平成23年11月1日

## 10月5日公表の「宮城県・福島県・茨城県沖における 海域モニタリング結果について」の修正について (試料採取日：平成23年8月23日～平成23年8月27日)

# 宮城県・福島県・茨城県沖における海域モニタリング結果(平成23年11月1日修正)

# 海域モニタリング結果(平成23年8月23日～27日採水)

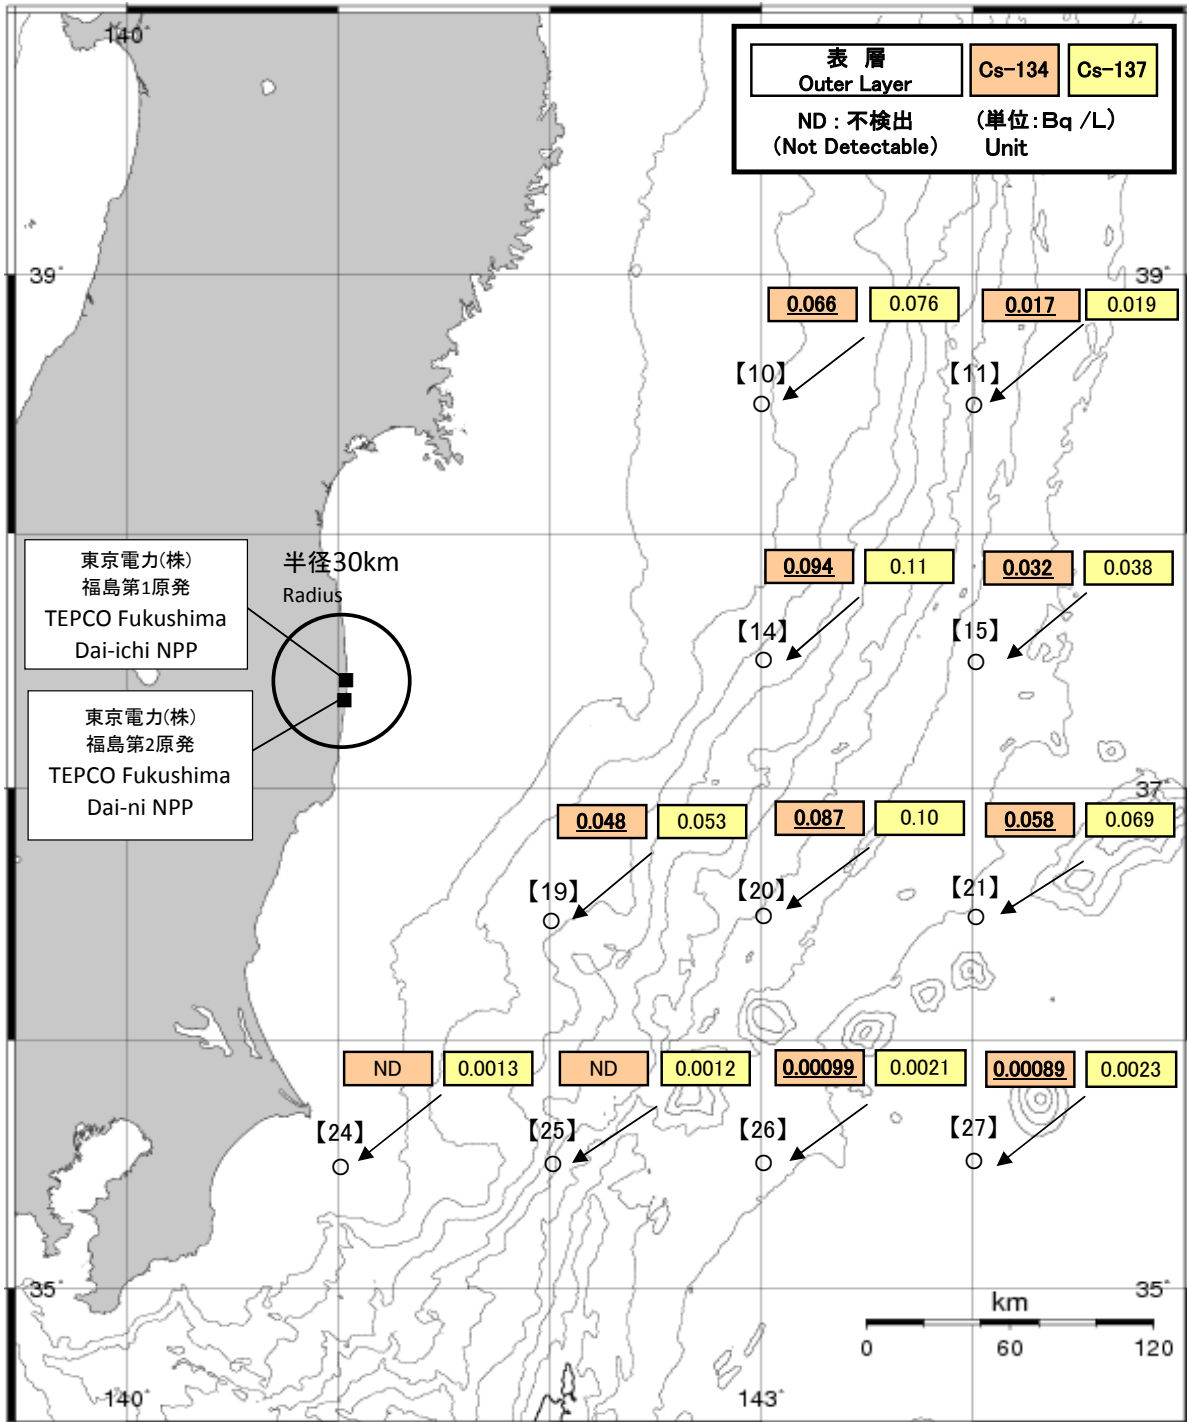
10月5日14:00公表の「宮城県・福島県・茨城県沖における海域モニタリング結果について」の解析作業を行う際に条件設定が不適切であったため、分析結果を修正します。

#### 【訂正前】

- ※1 NDの記載は、海水の放射能濃度の検出値が検出限界値（Cs-134が約0.00058Bq/L）を下回る場合。  
 ※1 ND indicates the case that the detected radioactivity concentration in sea water was lower than the detection limits of approximately 0.00058 Bq/L for Cs-134 .

#### 【訂正後】

- ※1 NDの記載は、海水の放射能濃度の検出値が検出限界値（Cs-134が約0.00072Bq/L）を下回る場合。  
 ※1 ND indicates the case that the detected radioactivity concentration in sea water was lower than the detection limits of approximately 0.00072 Bq/L for Cs-134 .

※1 NDの記載は、海水の放射能濃度の検出値が検出限界値(Cs-134が約0.00072Bq/L)を下回る場合。
